**Avis de la Mission régionale d'autorité environnementale
de la région Nouvelle-Aquitaine
sur la réalisation d'une centrale photovoltaïque avec défrichement
de 23 ha sur la commune de Laluche (40)**

n°MRAe 2018APNA98

dossier P-2017-6441

Localisation du projet :	Laluche (40)
Maître d'ouvrage :	Arkolia Energies
Avis émis à la demande de l'Autorité décisionnelle :	Préfet des Landes
dans le cadre de la procédure :	Autorisation de défrichement
Date de saisine de l'Autorité environnementale :	09/04/2018

Figure 1 : Plan de masse du projet (source : Arkolia)
Extrait de l'étude d'impact

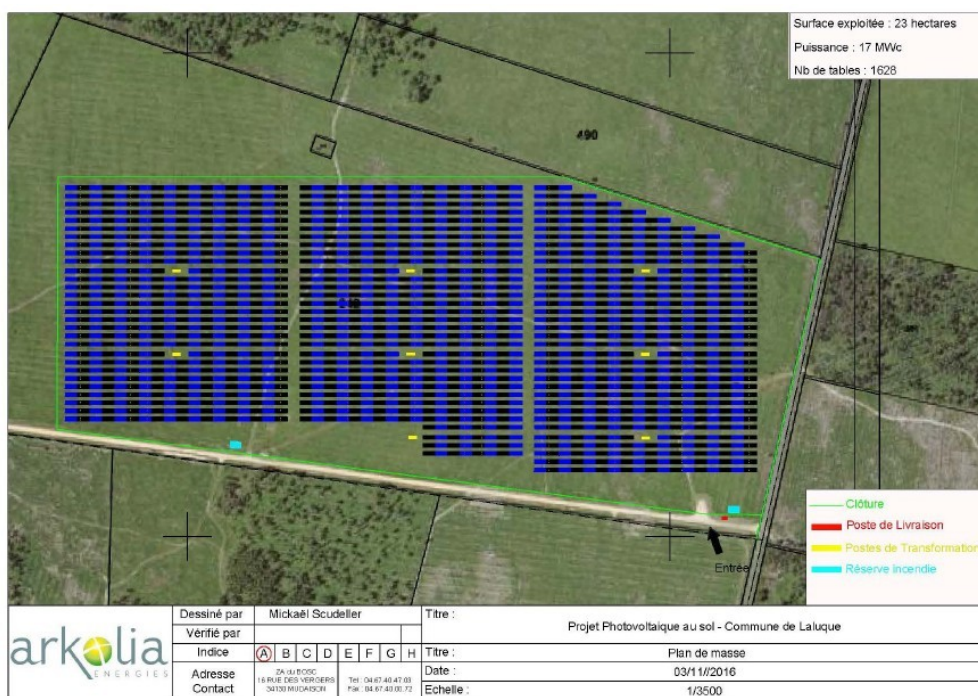
L'impact identifié comme le plus fort concerne la destruction de 22,6 ha d'habitat du Fadet des laïches en phase de chantier. Le pétitionnaire évoque en page 147 des mesures de prévention visant à limiter les effets à long terme de cette destruction. Il est notamment prévu la préparation des sols par rotobroyage qui ne détruit pas le système racinaire abritant les larves. Sur ce point, l'Autorité environnementale relève que le référentiel technique 2018 du CEN³ Aquitaine indique "A ce jour, aucun suivi scientifique n'a permis d'évaluer le réel impact de l'implantation de panneaux photovoltaïques sur les populations de Fadet des laïches"⁴.

Le projet comprend l'évitement d'un secteur sensible de lande à Molinie bleue, d'environ 34 ha, à l'ouest du projet, assorti de mesures de gestion et du comblement d'un fossé permettant d'en préserver les conditions hydriques. Ce secteur serait le support de la mesure proposée en compensation de la destruction d'espèces et d'habitats d'espèces protégées.

Carte 29 : Points de contact et habitats d'espèces patrimoniales

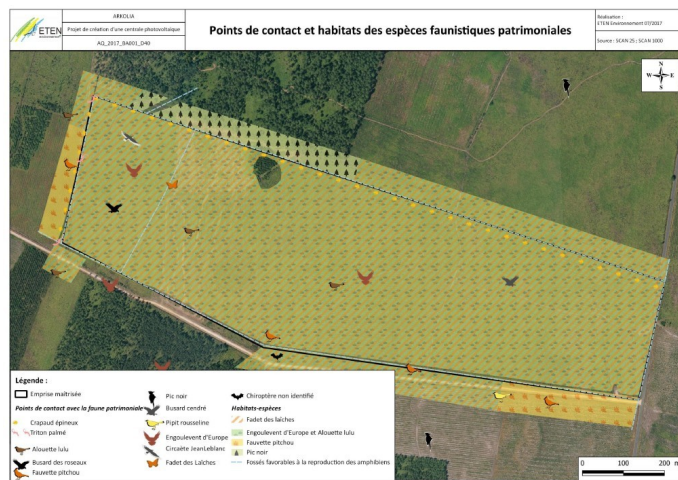
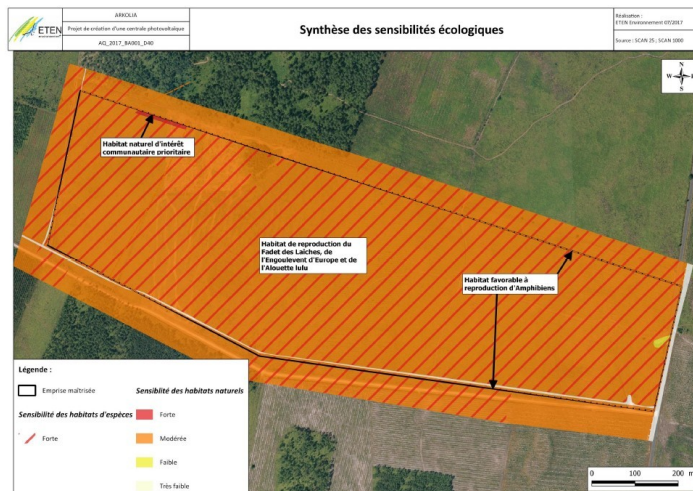
La cartographie des habitats d'espèces et les points de contacts figurant en page 84 et la carte de synthèse des sensibilités écologiques page 89, montre que la totalité de l'aire d'étude présente une sensibilité très forte.

Extrait de l'étude d'impact

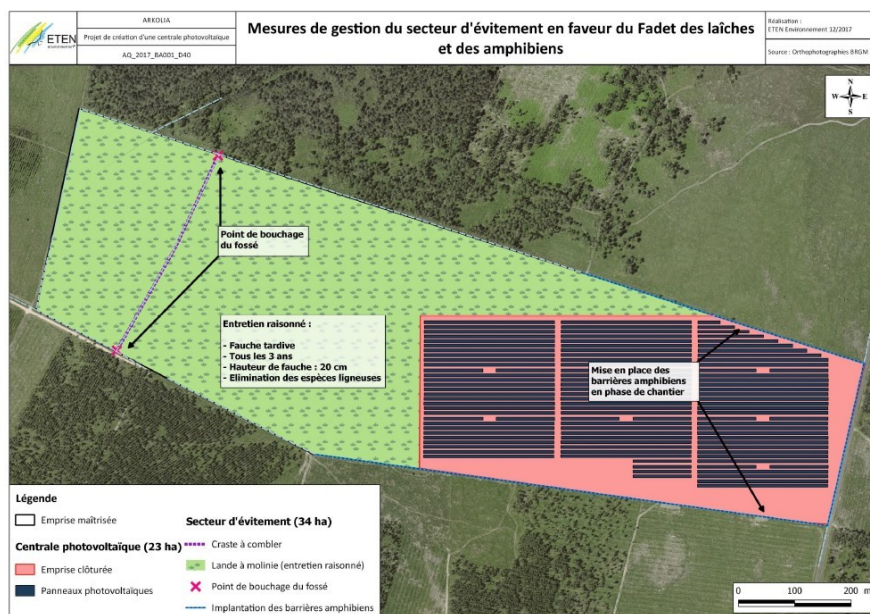
L'Autorité environnementale note, en tout état de cause, que ces surfaces ne sont pas incluses dans la demande d'autorisation de défrichement. Elle considère que cette mesure fait partie intégrante du projet et mérite à ce titre d'être intégrée dans le périmètre des procédures d'autorisation.
